GRE.EEC.R.73.IT.W.15000.00.146.00

TITLE: Risposta tecnica a osservazioni Provincia e Comuni

RISPOSTA TECNICA ALLE NOTE PERVENUTE DALLA PROVINCIA DI LECCE E DAI COMUNI DI SALICE SALENTINO E VEGLIE SALICE SALENTINO-VEGLIE

FIGURA 1 - ESUBERO DI PRODUZIONE ELETTRICA IN PUGLIA

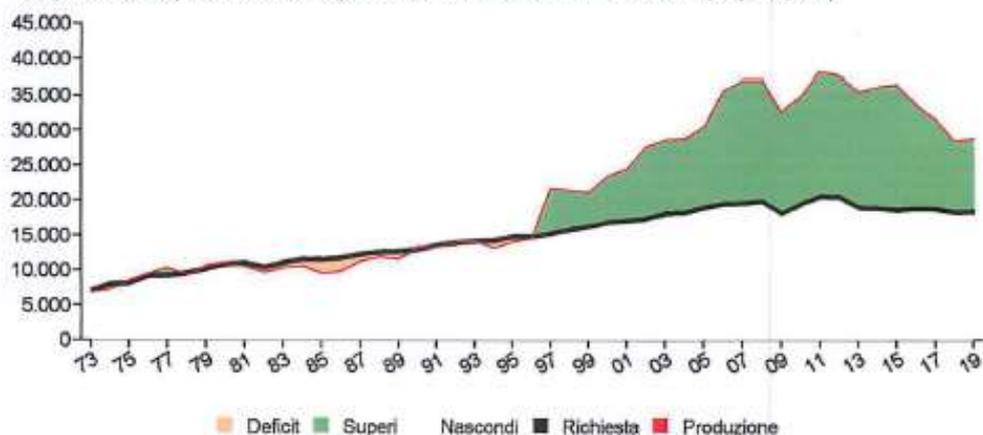
Gli squilibri in atto emergono chiaramente dagli ultimi dati disponibili. La Regione Puglia dispone di una produzione elettrica totale lorda di 30.162 GWh. Il contributo alla produzione elettrica nazionale, pari a 293.853 GWh lordi, è pari all' 10,2%. D'altro canto i consumi pugliesi sono ammontati nello stesso anno a 18.410 GWh, a fronte di 319.622 GWh a livello nazionale, pari quindi al 5,7%. L'esubero di produzione rispetto ai consumi in Puglia è del 56,4% (FIGURA 1). In altre parole, la Puglia contribuisce per un ventesimo circa ai consumi elettrici nazionali, mentre conta su una produzione pari a un decimo del totale.

Supero della produzione rispetto alla richiesta GWh +10.377,4 (+56,4%)

In relazione allo squilibrio tra energia prodotte e fabbisogno energetico, si specifica che la politica della produzione di energia da fonti rinnovabili, sia a livello europeo ma anche a livello nazionale, non indica dei valori massimi di produzione energetica tali da non essere superati, bensì delle percentuali minime, da raggiungere in vari step, di riduzione dei gas serra, fino all'eliminazione totale dell'utilizzo dei combustibili fossili.

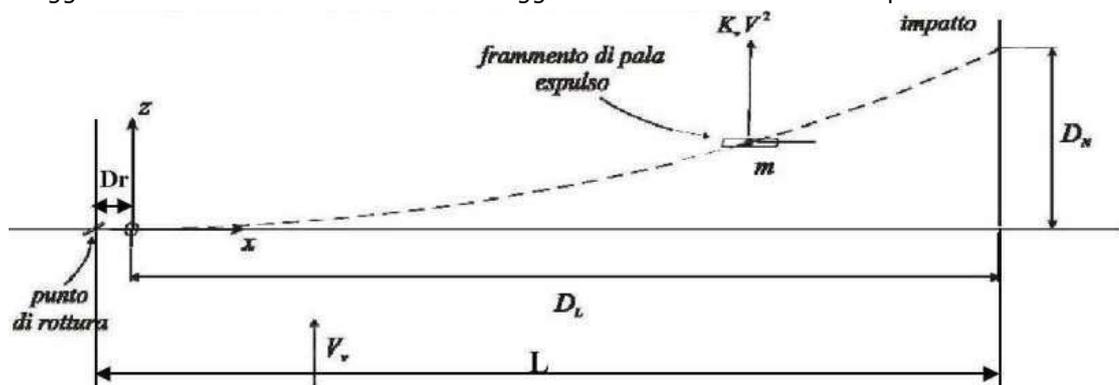
Il proponente allega una relazione che stima la gittata massima delle pale eoliche, in caso di rottura, a circa 210 metri dall'asse del generatore, nell'ipotesi di calcolo puramente balistico, senza considerare resistenza dell'aria né possibili effetti di portanza (Relazione gittata massima, File GRE.EEC.R.73.IT.W.15000.00.023.00). In merito si osserva quanto segue.

Detto calcolo è contestabile su vari punti:

- si assume arbitrariamente un range di velocità da 0 a 10 m/s, ipotizzando che "la probabile rottura del frammento avverrà in questo range"; valutazione del tutto ottimistica, considerando che una velocità del vento di 10 m/s (36 km/h) può essere superata nel corso dell'anno (velocità di 70-80 km/h sono raggiungibili e sono state raggiunte nell'area, specialmente alle altezze dei generatori), e che le maggiori probabilità di rottura, a differenza di quanto dichiarato dal proponente, si verificano non in corrispondenza con le velocità più frequenti, ma con i picchi di velocità; il generatore prescelto può funzionare a velocità del vento fino a 25 m/s, e nello stesso documento di progetto "Valutazione risorsa eolica e analisi di producibilità" (File GRE.EEC.R.11.IT.W.15000.00.022.00) si riporta una distribuzione di Weibull del vento nel sito con velocità fino a 18 m/s;

- vari riferimenti di letteratura citati nel progetto (Dipartimento di Protezione ambientale e Sanità Pubblica del Massachusetts, BP Power) sono generici e non argomentati in modo specifico;

In risposta, invece, alle criticità riscontrate, si specifica che:

- d) Si veda al riguardo quanto riportato in risposta alla lettera a);
- e) In condizioni di funzionamento normale, la pala ruota attorno a un fulcro (la navicella della turbina) e mantiene una velocità angolare e tangenziale costante. Il moto si complica quando la pala (o un suo frammento) si distacca dal fulcro. In questo caso, infatti, il corpo in volo è sottoposto a una pluralità di forze: la velocità vettoriale iniziale (che spinge il corpo lontano dal punto di partenza), la forza di gravità (che spinge il corpo verso il basso) e la resistenza/attrito dell'aria (che rallenta la velocità vettoriale iniziale e influisce sulla parabola della gittata). Queste diverse forze agiscono su differenti punti: la forza di "spinta" agisce sul centro di spinta, quella di gravità agisce sul centro di gravità, mentre la resistenza dell'aria impatta sull'intero corpo in volo. Inoltre come fatto notare la gittata è quasi identica all'altezza dell'aerogeneratore e riporta quanto indicato nelle linee guida dell'ARPA puglia.
